Comité du Mas Praden – Bien Vivre au Mas Praden
29 rue de Moulès
30320 Marguerittes
contact@maspraden.fr

Objet : Signalement d'une omission substantielle dans la Déclaration au titre de la Loi sur l'Eau – Projet de centrale photovoltaïque de Marguerittes (ZPE du captage de Peyrouse)

– carte de la ZPE du captage de Peyrouse,

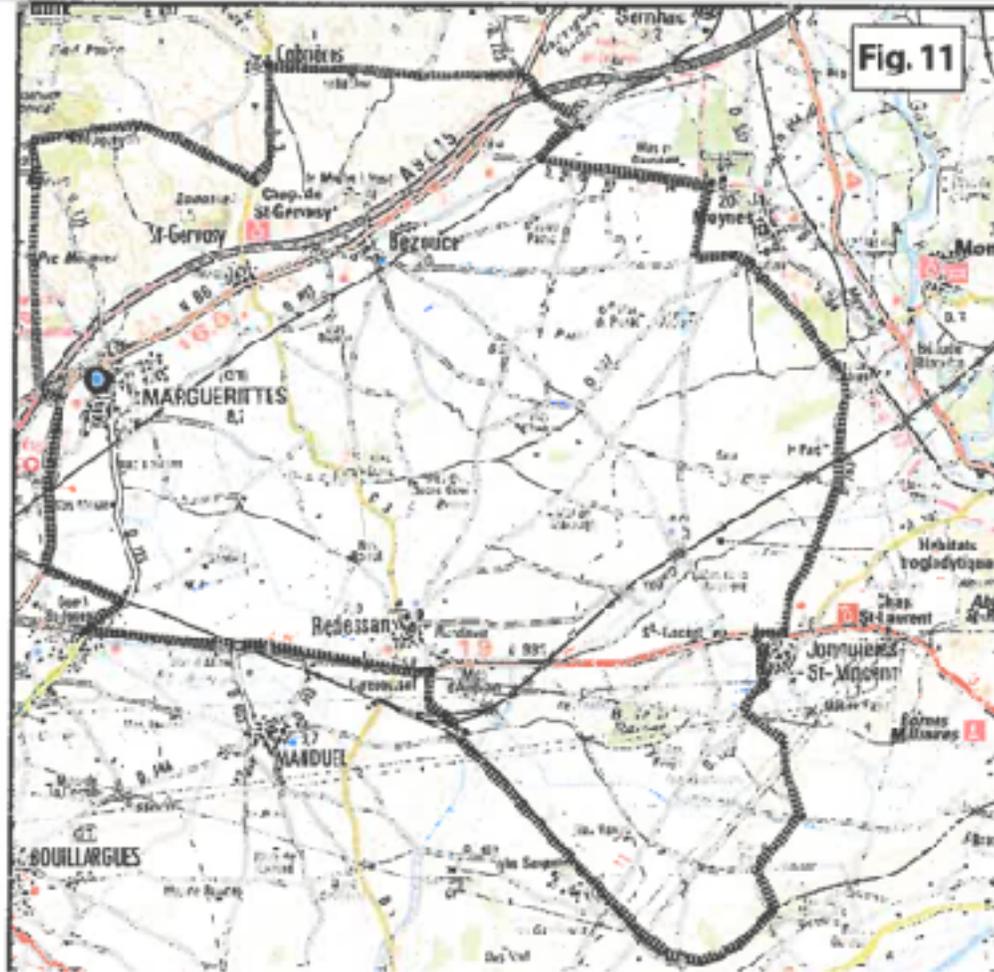
En effet, une partie significative de l'emprise du projet se situe dans la Zone de Protection Éloignée (ZPE) du captage d'alimentation en eau potable (AEP) de Peyrouse. Or, cette ZPE n'est ni correctement localisée ni analysée dans les documents transmis par le pétitionnaire.

Le résumé non technique de l'étude d'impact se limite à mentionner de manière vague la présence de deux périmètres éloignés sans préciser le captage concerné, sans localisation cartographique ni mesures de protection spécifiques. La DLE est totalement silencieuse sur ce point.

- Vérifier la conformité du dossier au regard des périmètres de protection du captage de Peyrouse,
- Suspendre la procédure en cours et exiger du pétitionnaire une analyse complète et conforme,
- Me tenir informé des suites données à ce signalement.
